Stadt Wittmund
- Fachbereich Bauen -

Bauleitplanung in der Ortschaft Burhufe

Bebauungsplan 6.4/B 25 „Zwischen Dunumer Straße, Wiesenstraße, Upsteder Straße und Kirschbaumweg“ mit örtlichen Bauvorschriften sowie 31. Berichtigung des Flächennutzungsplanes

hier: Abwägung

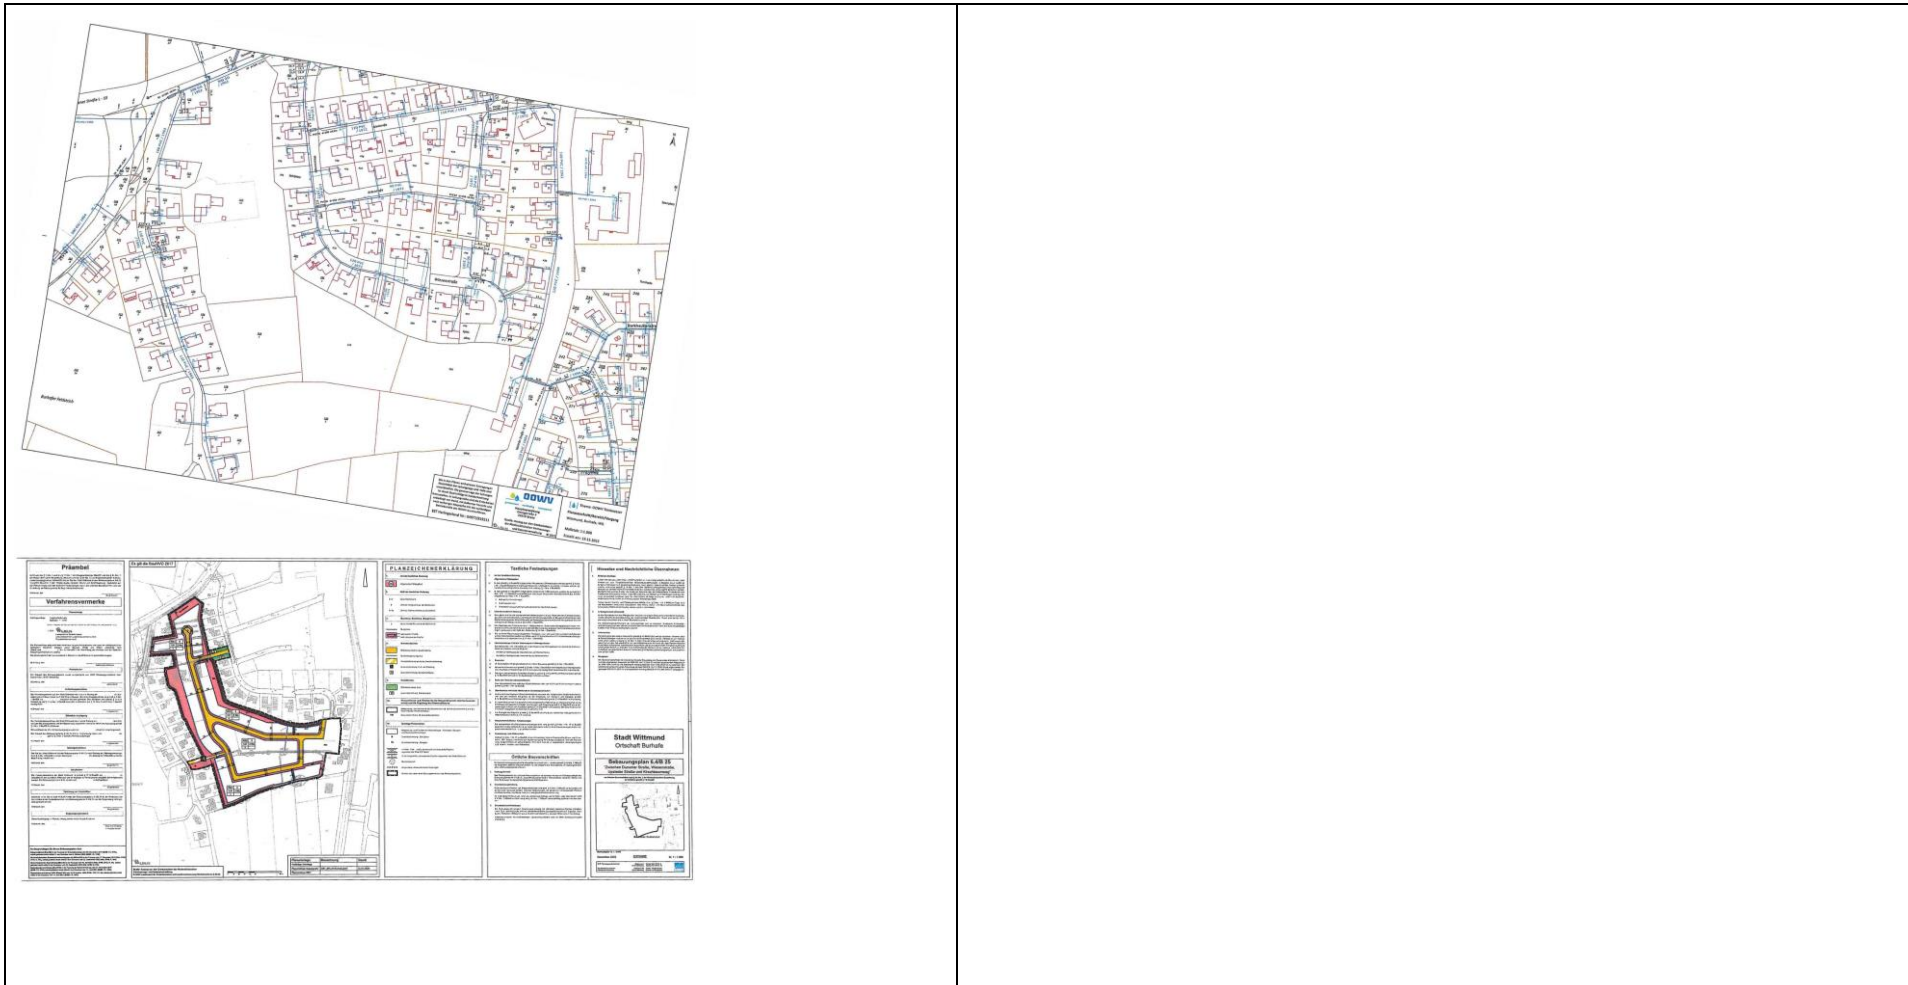
Im Hinblick auf den der Stadt obliegenden Brandschutz (Grundschutz, NBrandSchG §2) weisen wir ausdrücklich darauf hin, dass die Löschwasservorhaltung kein gesetzlicher Bestandteil der öffentlichen Wasserversorgung ist und nicht vertraglich auf den OOWV übertragen wurde. Eine Pflicht zur vollständigen oder teilweisen Sicherstellung der Löschwasserversorgung über das öffentliche Trinkwasserversorgungsnetz besteht für den OOWV nicht.

Um das Wiederaufnehmen der Pflasterung bei der Herstellung von Hausanschlüssen zu vermeiden, sollte der Freiraum für die Leitungen erst nach 75%iger Bebauung der Grundstücke endgültig gepflastert werden.

Die Einzeichnung der Versorgungsanlagen in dem anliegenden Plan ist unmaßstäblich. Genauere Auskünfte gibt Ihnen gerne der Dienststellenleiter Herr Söhlke unserer Betriebsstelle Harlingerland, Tel: 04977 919211, vor Ort an.

Die Hinweise zur Löschwasserversorgung werden zur Kenntnis genommen und im Zuge der Ausbauplanung beachtet.

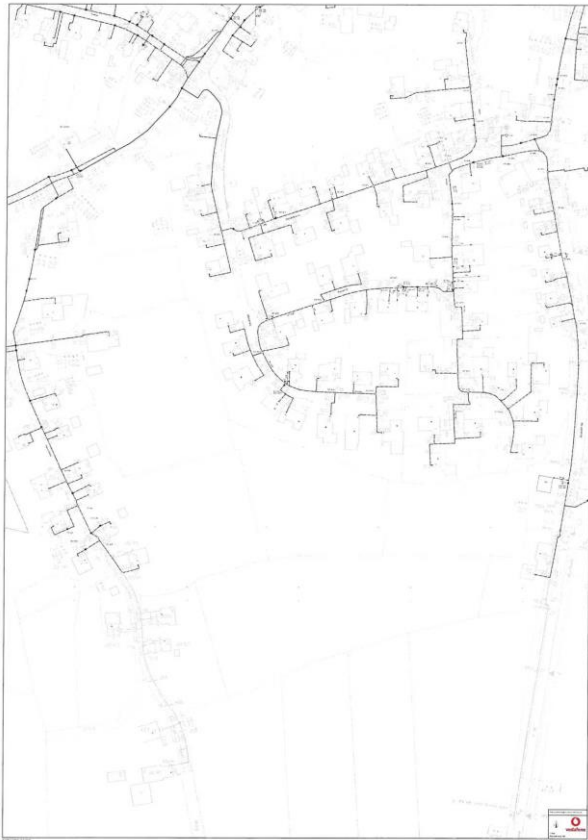
Im Planbereich befinden sich Telekommunikationsanlagen unseres Unternehmens, deren Lage auf den beiliegenden Bestandsplänen dargestellt ist. Wir weisen darauf hin, dass unsere Anlagen bei der Bauausführung zu schützen bzw. zu sichern sind, nicht überbaut und vorhandene Überdeckungen nicht verringert werden dürfen.

Sollte eine Umverlegung oder Baufeldfreimachung unserer Telekommunikationsanlagen erforderlich werden, benötigen wir mindestens drei Monate vor Baubeginn Ihren Auftrag an TDRC-N.Bremen@vodafone.com, um eine Planung und Bauvorbereitung zu veranlassen sowie die notwendigen Arbeiten durchführen zu können.

Der Hinweis zu der Bestandsleitungen wird zur Kenntnis genommen und im Zuge der Ausbauplanung beachtet.

Die Planunterlagen beinhalten einen Hinweis auf die Bestandsleitungen der Versorgungsunternehmen. Notwendige Abstimmungen werden zeitgerecht geführt.
